# LA PRATICABILITÉ DES PISTES CYCLABLES MARLYCHOISES ÉTAT DES LIEUX

AMAURY HARDRÉ 2023

## Préambule

## Avenue Jean Béranger

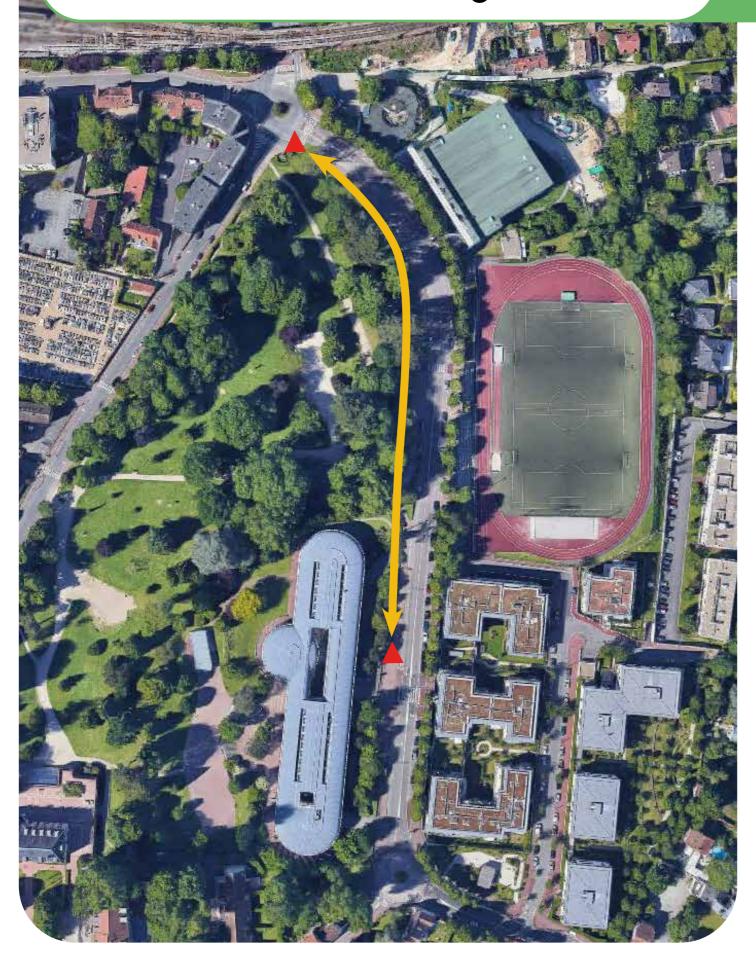
L'emplacement d'une piste cyclable sur cet axe, desservant le collège et le lycée, est une bonne chose. Le besoin de sécuriser les trajets des élèves est une bonne chose. Le besoin de securiser les tra-jets des élèves est important surtout sur cette avenue qui connaît un grand trafic surtout aux heures de pointe. Malheureusement il n'y a pas de continuité cyclable, la piste s'arrête au collège (fig.3) et devient dès lors inutilisable si on veut aller plus loin que celui-ci. Il est ainsi préférable de rester sur la route si le collège n'est pas la destination.

En plus de ce problème s'ajoute la difficulté d'accéder à la piste en venant du rond-point. En effet un panneau publicitaire (fig. 2 & 4) empêche de voir le début de celle-ci et si l'on pratique l'endroit pour la première fois, on le rate inévitablement. Étant un axe très emprunté par les collégiens à pied, le partage du trottoir engendre des conflits récurrents en semaine et il est donc

- Accès difficile
- Pas de continuité cyclable
- Conflits d'usage avec les piétons

## **Avenue Auguste Renoir**

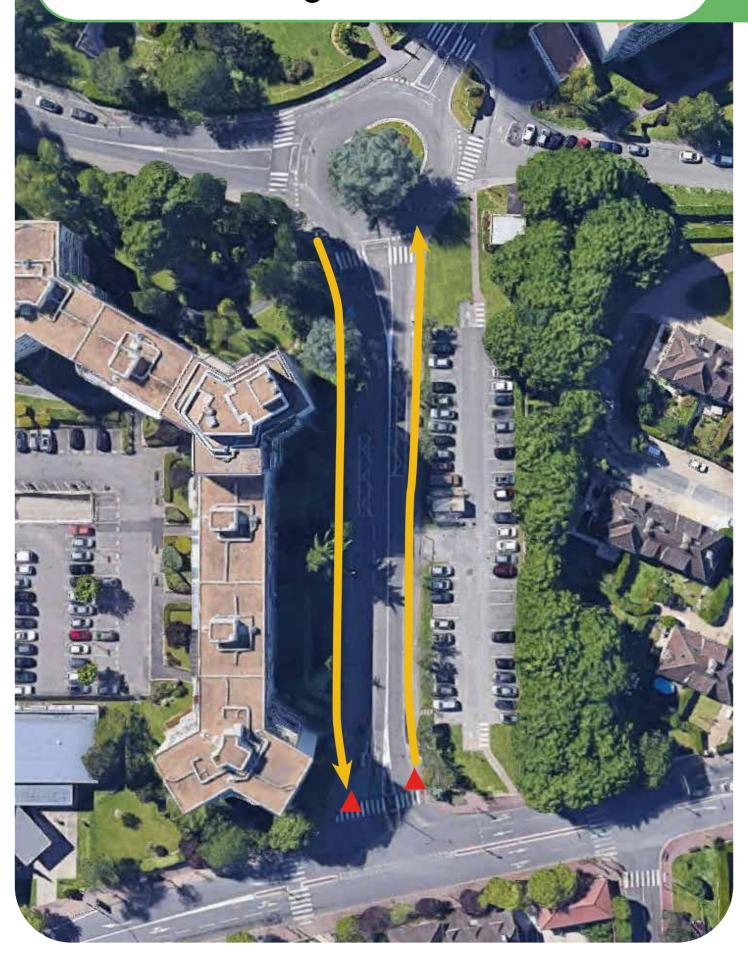
Ces pistes cyclables des deux côtés de la voie ne sont pas toujours bien utilisables. Les deux pistes se trouvent sur le trottoir, créant des conflits d'usage avec les piétons, surtout que la largeur du trottoir se réduit au niveau des arrêts de bus.

Dans le sens allant vers l'avenue de Saint-Germain-en-Laye, la piste est pratique si l'on veut tourner ensuite à droite, évitant d'éventuels conflits avec les voitures. Cependant, si l'on veut tourner ensuite à gauche, il devient difficile, voire dangereux, d'utiliser le sas vélo, les cyclistes devant doubler par la droite (fig. 5). Dans le sens venant de l'avenue de Saint-Germain-en-Laye, il est difficile de rentrer sur la piste cyclable, son accès étant peu visible (fig. 7).

La courte distance de ces pistes (100 m) et la non-continuité cyclable par la suite n'incite pas les cyclistes à les emprunter. Ils préfèrent rester sur la route plutôt que sortir et se réinsérer sur la voie une vingtaine de secondes après.

- Pas de continuité cyclable
- Conflits d'usage avec les piétons
- Pas utilisable pour tourner à gauche

## **Rue Titreville**

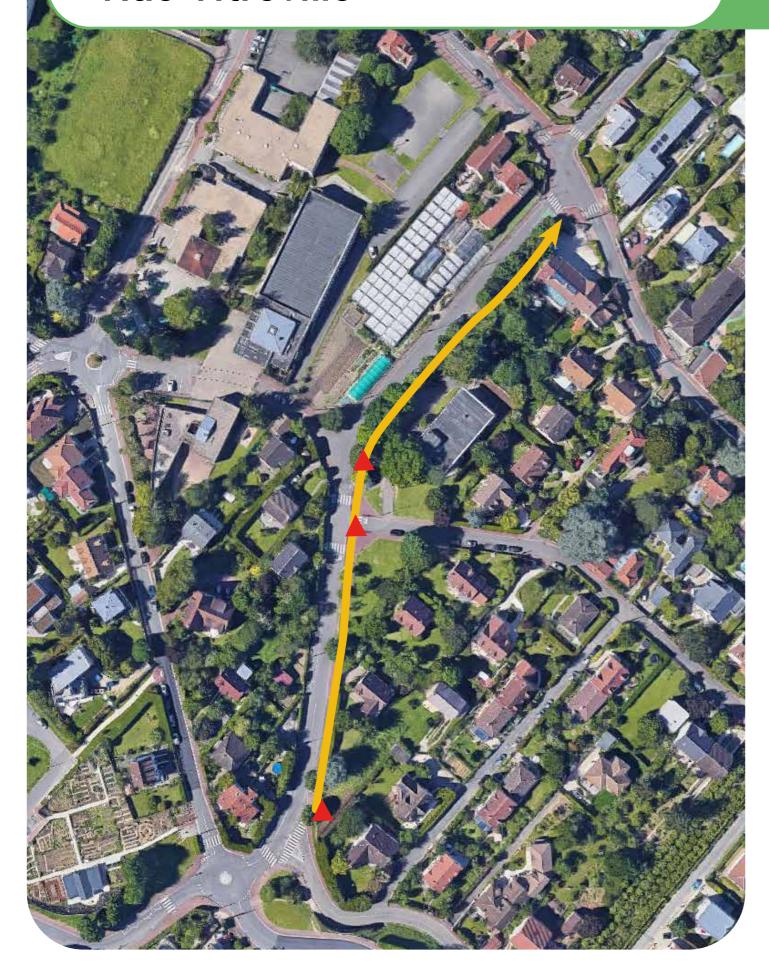
La piste cyclable dans cette rue n'est utilisable que dans un seul sens, celui de la descente. Le fait de devoir rentrer et sortir de la piste cyclable en descente peut favoriser des erreurs des cyclistes menant à des chutes.

La piste est bien séparée du trottoir piéton avec la rangée d'arbres et il n'y a pas de conflit d'usage. Par contre la piste est étroite et les racines des arbres déforment la chaussée la rendant peu praticable et dangereuse (fig. 10).

Une piste sécurisée pour les vélos devrait être installée dans le sens de la montée plutôt que celui de la descente car les vélos, ayant une allure beaucoup moins rapide, sont mis en danger par les dépassements, souvent très proches, des voitures.

- Accès difficile
- Nombreux obstacles
- Seulement dans la descente

fig. 11 & 12. Schéma montrant le parcours d'un cycliste, allée des épines, août 2023.

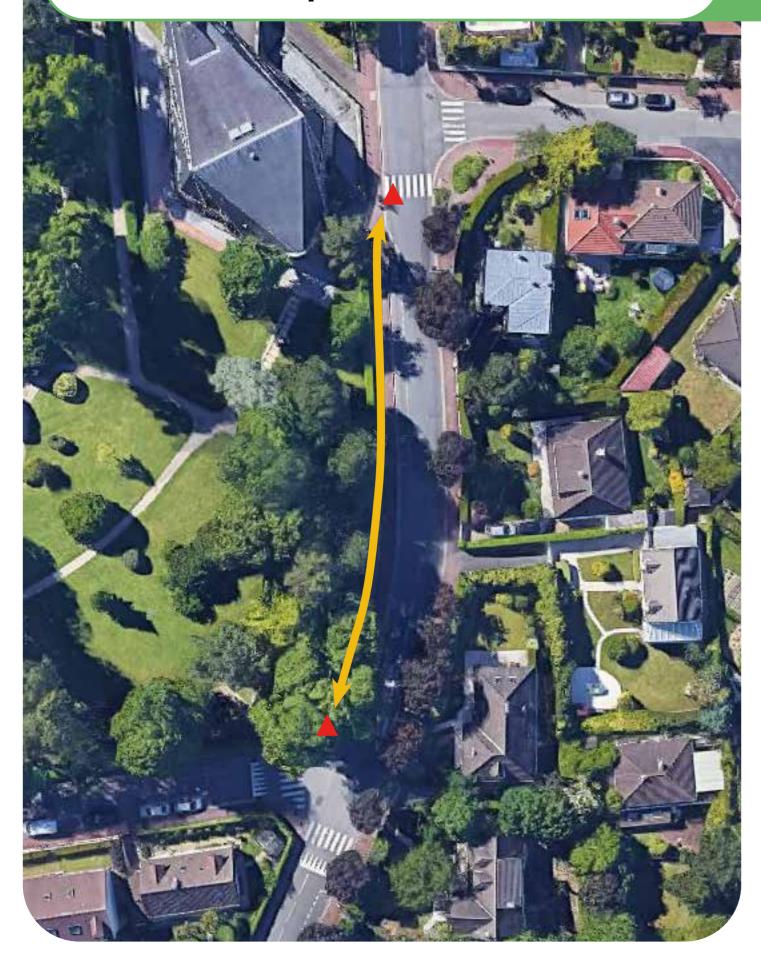
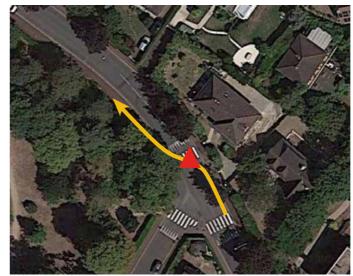
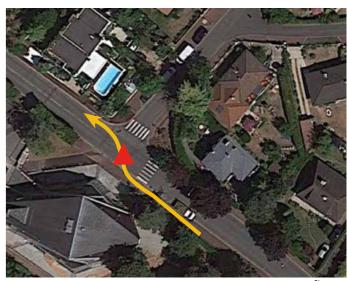
Les cyclistes allant dans le sens de la montée doivent se déporter sur la gauche de la route, créant des conflits avec les voitures arrivant de front en descente (fig. 11 & 13). Enfin, au terme de 80 m (20s à une vitesse de 15km/h), le cycliste doit se réinsérer et à nouveau faire attention aux voitures (fig. 12). Cet aménagement crée deux zones de conflit avec les voitures alors qu'auparavant il n'y en avait pas. Le fait de devoir changer fréquemment de direction pour entrer et sortir de la piste favorise les erreurs et les chutes.

La piste étant sur le trottoir, de nouveaux conflits d'usage sont alors créés avec les piétons.

- Accès difficile
- Pas de continuité cyclable
- Conflits d'usage avec les piétons

## Avenue Paul Cézanne

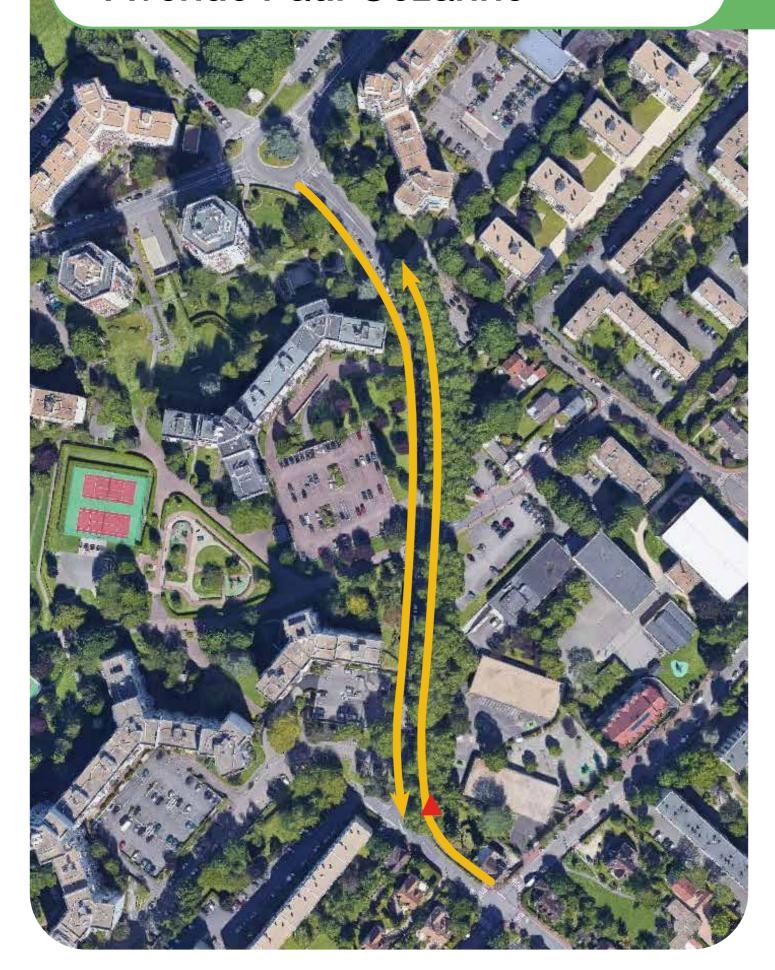
Cependant la piste comporte de nombreux équipements urbains qui viennent faire obstacle, perturbant l'usage (fig. 17 à 20). Le fait qu'une simple bande de peinture sépare la partie du trottoir consacrée aux vélos et celle pour piétons crée des conflits d'usage surtout qu'il y a beaucoup de familles avec des enfants qui marchent sur ces trottoirs.

Un des endroits de la piste comporte un virage qui n'offre que peu de visibilité et qui s'avère dangereux si un piéton empreinte la piste cyclable (fig. 14 & 16).

Les pistes sont alors peu utilisées par les cyclistes, préférant utiliser la route, dont la circulation est fortement ralentie avec les dos d'âne.

- Accès difficile
- Pas de continuité cyclable
- Conflits avec les piétons

### Avenue de L'Amiral Lemonnier

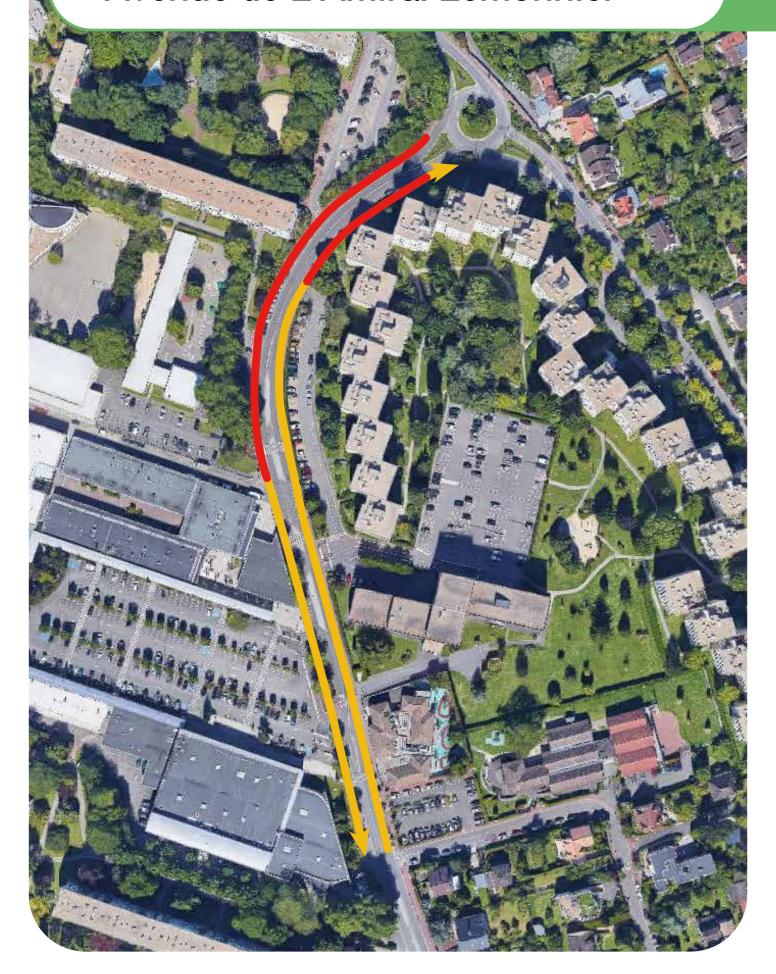
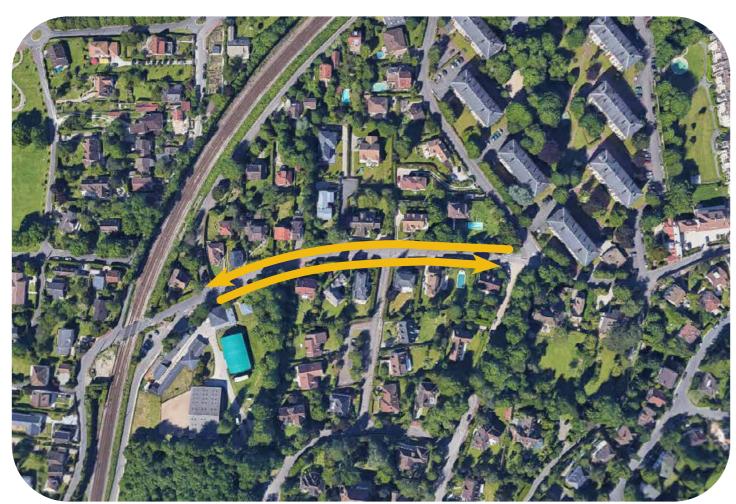
Cet aménagement est un choix judicieux pour permettre aux Marlychois d'aller faire leurs courses en sécurité dans cette zone avec une grande proportion de voitures. L'aménagement en face du centre commercial est très bien, il n'y a pas de perte d'espace ni pour les piétons ni pour les voitures. Les bandes cyclables permettent de bien faire comprendre aux voitures qu'il y a des vélos. La prochaine étape sera sûrement de pérenniser cet aménagement en faisant une vraie distinction avec la route grâce à un rebord.

La continuité de cet aménagement cyclable en allant vers le rondpoint de l'Europe est cependant moins bien exécutée. On retrouve les problèmes d'aller sur des trottoirs créant des conflits d'usage avec les piétons. Le fait d'entrer sur la piste et de la quitter quelques mètres après plusieurs fois mets plus en danger les cyclistes, les changements de direction fréquents favorisent les erreurs et les chutes.

- Pas de continuité cyclable
- Conflits d'usage avec les piétons
